**SERVISNÍ INSTRUKCE č. 2022/02**  
**Sirius – snížení kondenzátu**

**Týká se:** Hořáková jednotka Sirius

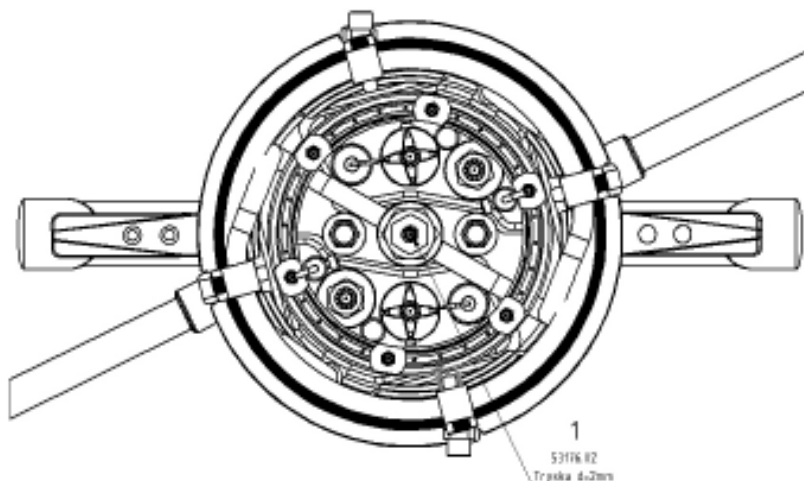
**Příčina:** Zvýšená tvorba kondenzátu

**Oprava:** Redukce kondenzátu na spirále hořáku

Zvýšenou tvorbu kondenzátu na spirále hořáku Sirius lze zredukovat změnou velikosti středové trysky. Standardně je hořáková jednotka Sirius osazena výstupní středovou tryskou o velikosti 1,2mm. Pro dosažení redukce kondenzátu vyměňte středovou trysku 1,2mm za trysku o velikosti 2mm. Závít zajistit pomocí Loctite 243.
